Rada městské části Brno-Líšeň

VII. /6. zasedání Zastupitelstva městské části Brno-Líšeň
konané dne 28.05.2015

Znění konkrétních důvodů nezbytných k řádnému projednání „Plánu společných zařízení komplexní pozemkové úpravy na k.ú. Líšeň“, k usnesení č. 8/5, z VII./5. zasedání ZMČ Brno – Líšeň, konaném dne 23.04.2015.

Konkrétní důvody k neprojednání „Plánu společných zařízení na k.ú. Líšeň“

Územní plán města Brna

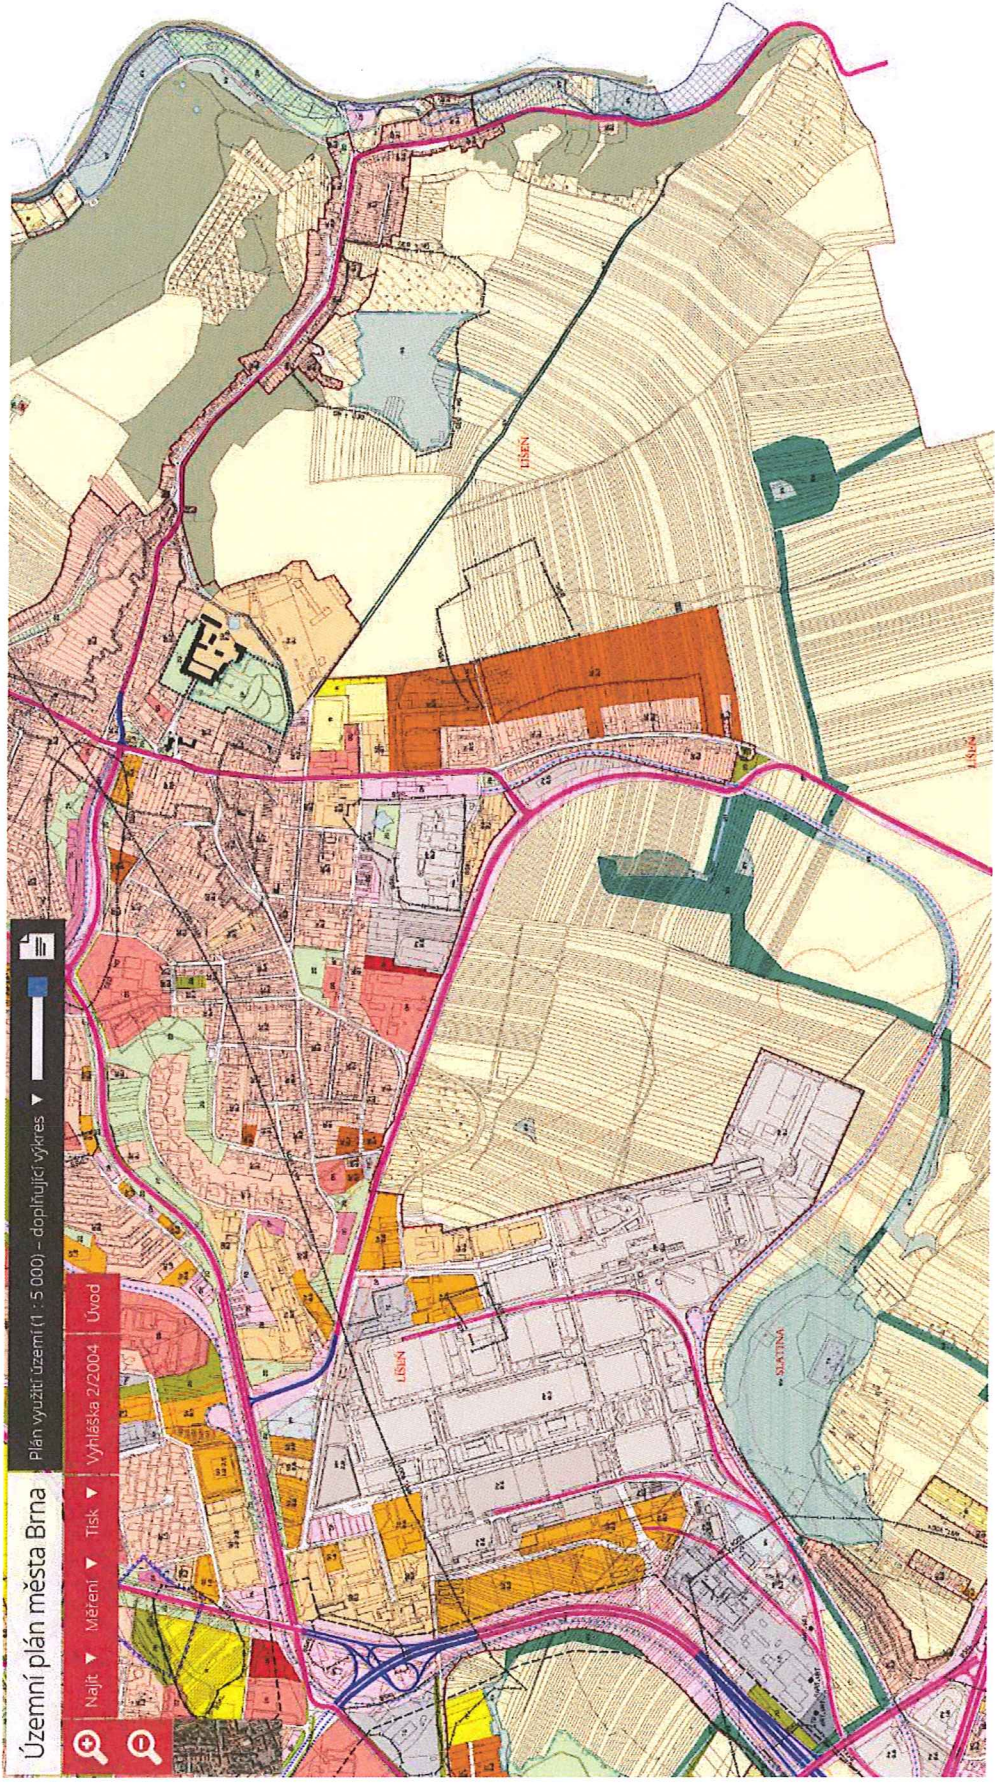
Plán společných zařízení není v souladu s územně plánovací dokumentací – Územním plánem města Brna (viz. příloha) a návrh plánu společných zařízení neslouží jako návrh na změnu Územního plánu města Brna, protože o změnu nebylo požádáno.

Územně analytické podklady statutárního města Brna 2014

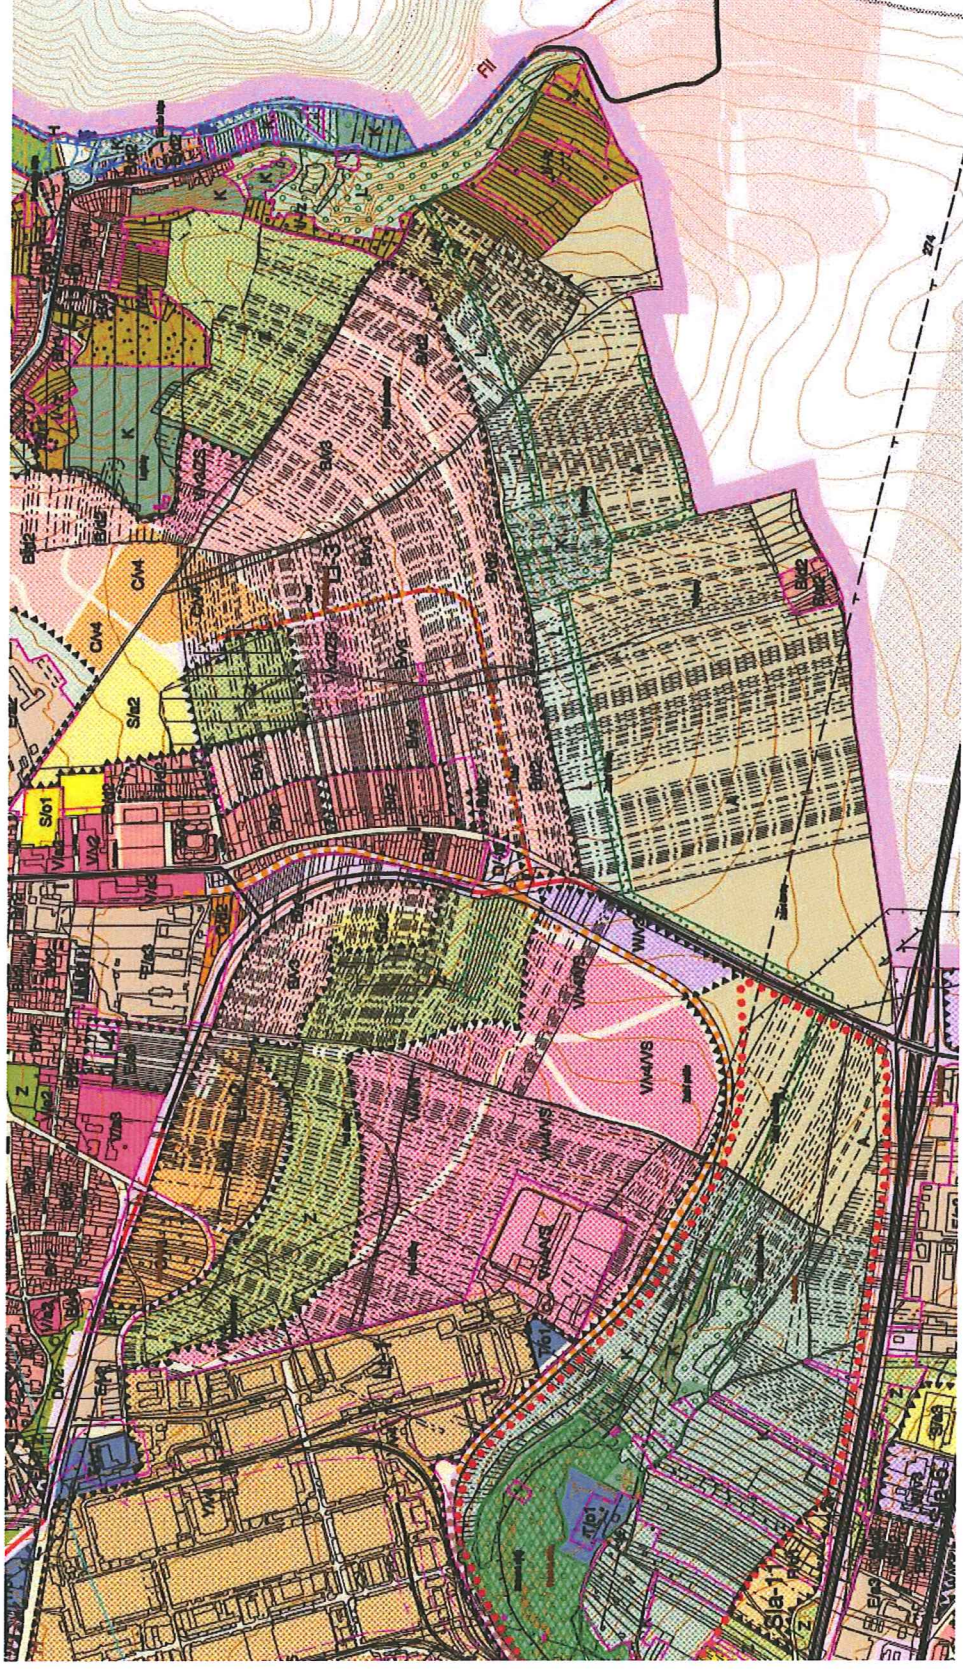
Plán společných zařízení není v souladu s územně plánovacím podkladem - Územně analytickým podkladem statutárního města Brna (viz. příloha).

ÚP14	Rozvojová plocha v k.ú. Líšeň zejména pro veřejnou vybavenost, sport, plochy smíšené obytné
STŘET	Límit – BP plynovodu, OP ŘLP Specifické podmínky využití území – ÚSES Specifické vlastnosti území – hluk z dopravy, Hodnoty - pohledové svahy, nejvyšší bonity ochrany ZPF
KONCEPCE ROZVOJE DLE ÚPmB	Doplnění založeného a naplněného rozvojového směru města Brna
HODNOCENÍ	Navržené využití území je řešitelné stávajícím ÚP, s podmínkou doplnění dopravního řešení
ÚP15	Rozvojová lokalita v k.ú. Líšeň zejména pro bydlení, sport, plochy smíšené obytné
STŘET	Límit – OP elektro-komunikačního zařízení, OP ŘLP Specifické podmínky využití území – 0 Specifické vlastnosti území – bývalé skládky Hodnoty - pohledové svahy, pohledové plošiny, přírodní dominanty, nejvyšší bonity ochrany ZPF
KONCEPCE ROZVOJE DLE ÚPmB	Významná rozvojová lokalita Doplnění založeného a naplněného rozvojového směru města Brna
HODNOCENÍ	Navržené využití území je řešitelné stávajícím ÚP, s podmínkou doplnění dopravního řešení

Připravovaný Územní plán města Brna – Varianta I

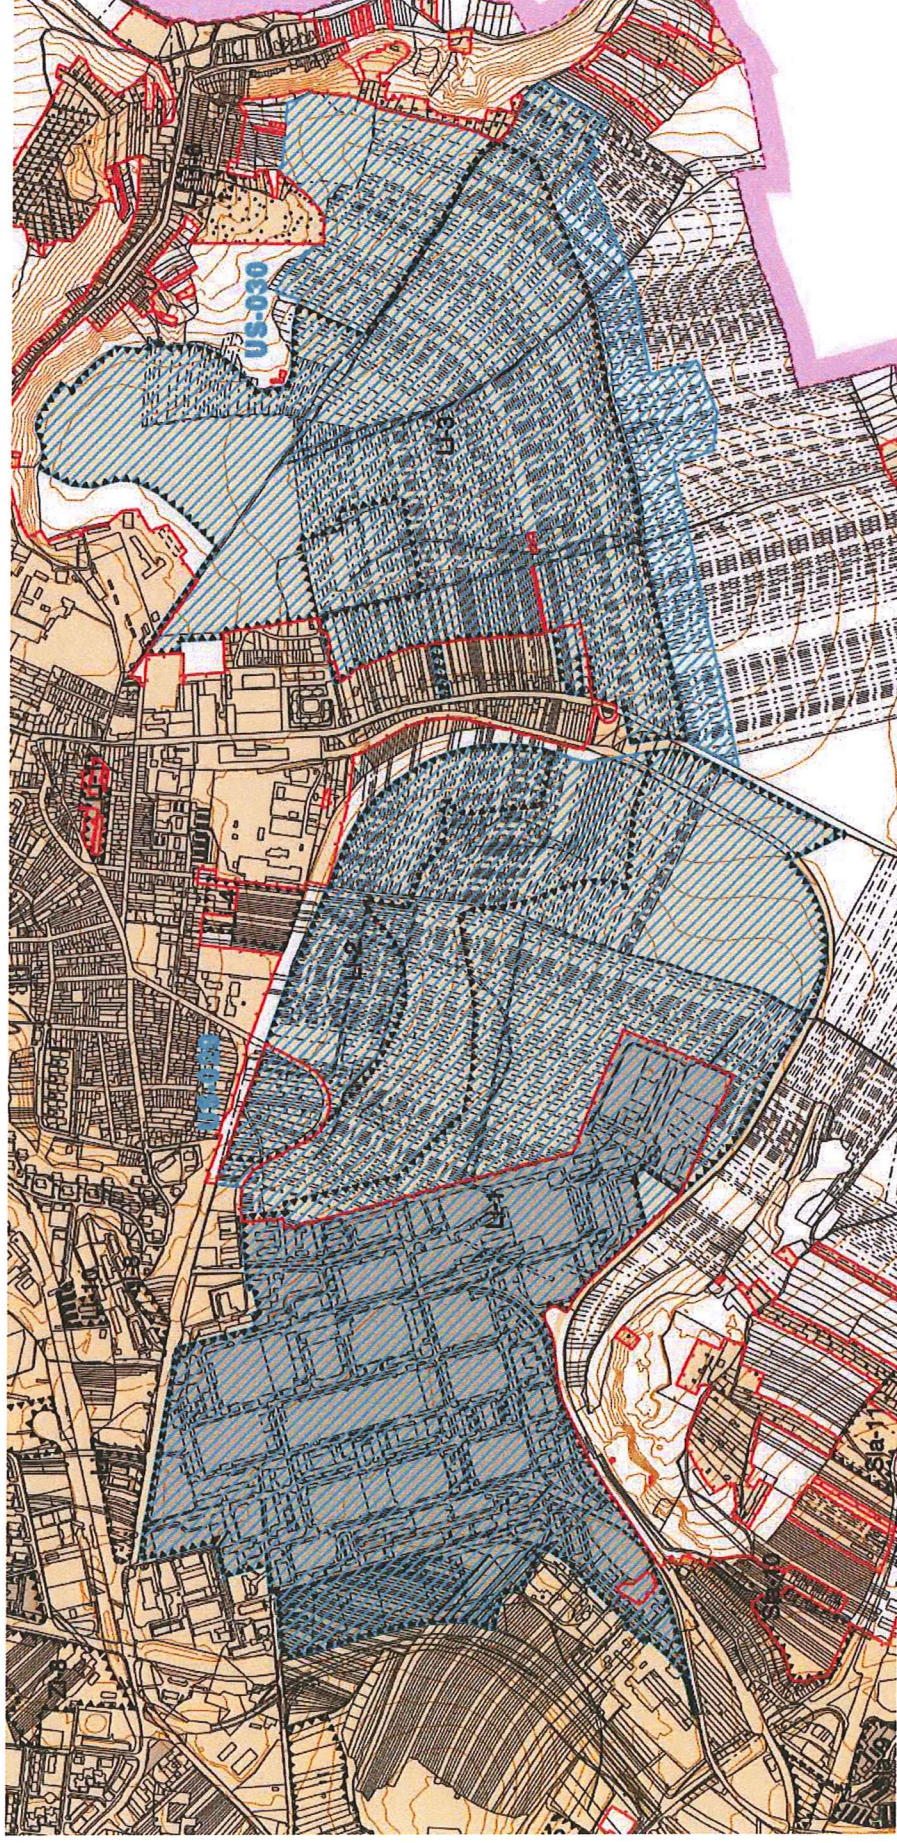
Plán společných zařízení není v souladu s připravovanou územně plánovací dokumentací – připravovaným Územním plánem města Brna – Varianta I (viz. příloha).

Připravovaný Územní plán města Brna – Varianta II

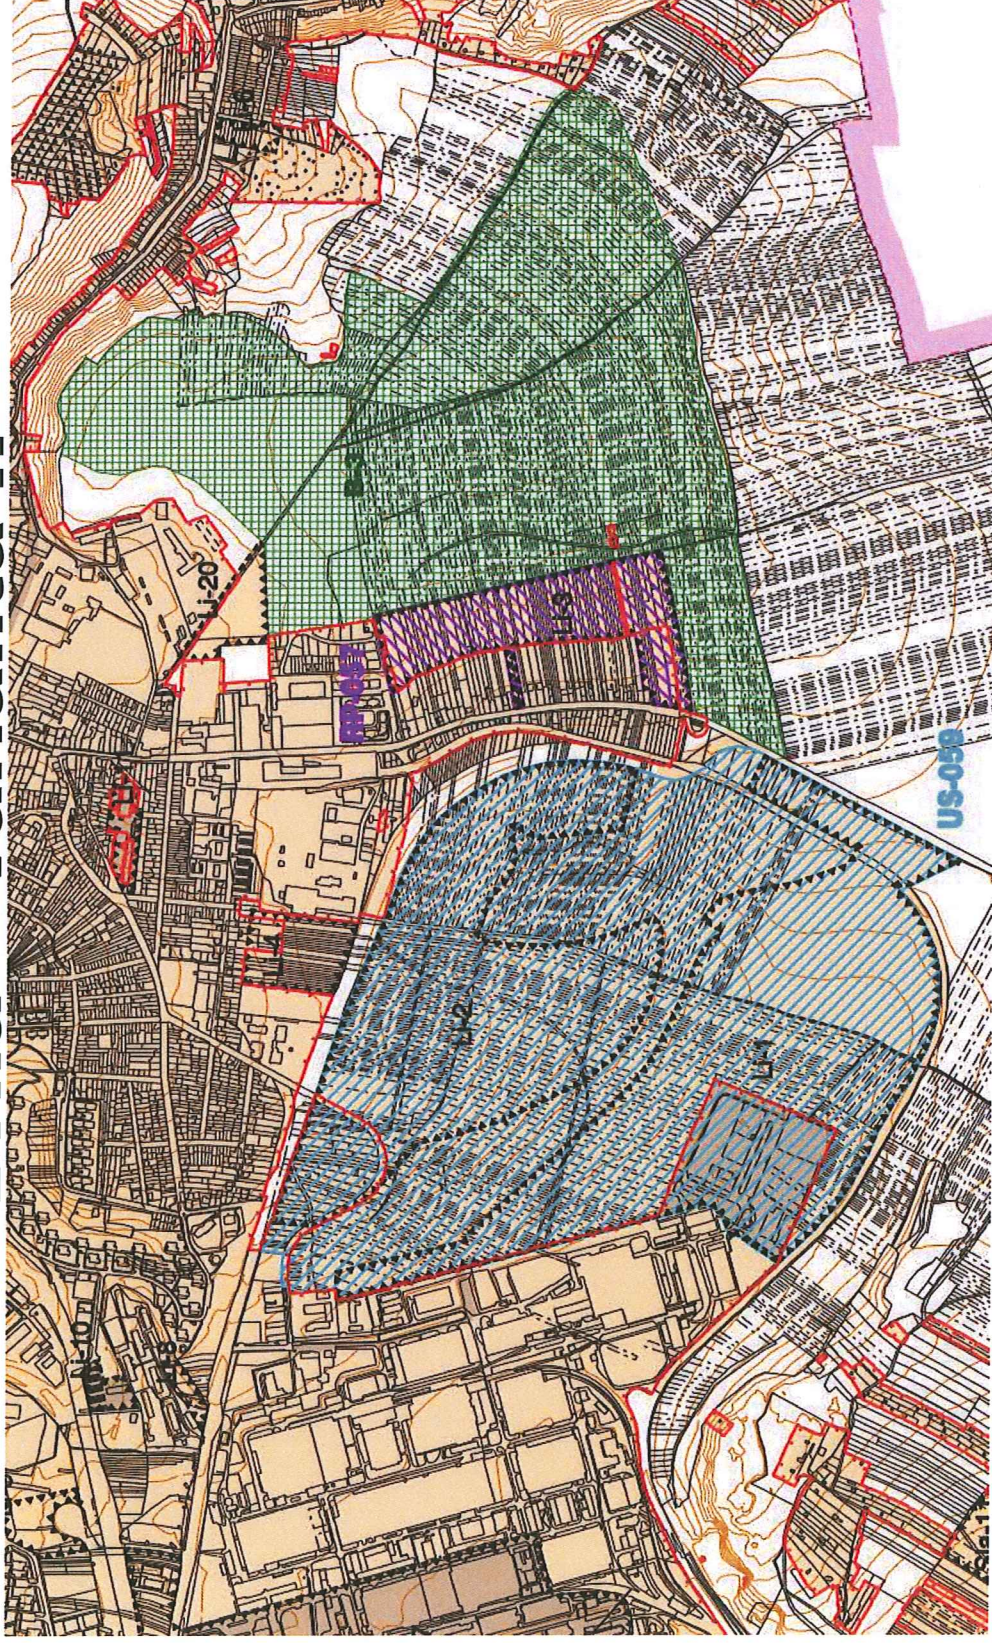
Plán společných zařízení není v souladu s připravovanou územně plánovací dokumentací – připravovaným Územním plánem města Brna – Varianta II (viz. příloha).

Připravovaný Územní plán města Brna – Varianta III

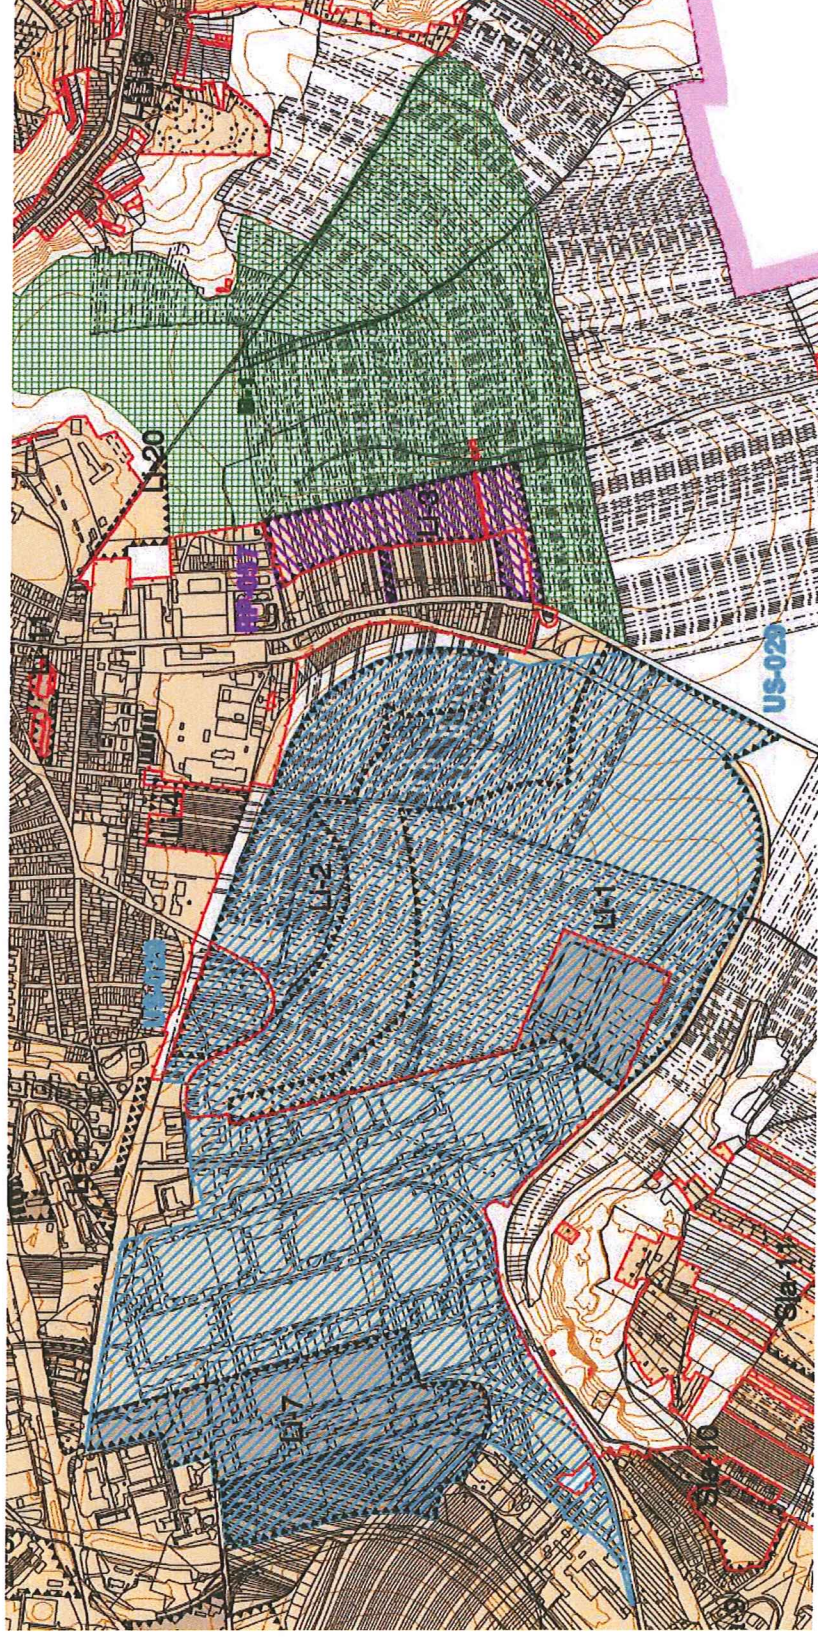
Plán společných zařízení není v souladu s připravovanou územně plánovací dokumentací – připravovaným Územním plánem města Brna – Varianta III (viz. příloha).
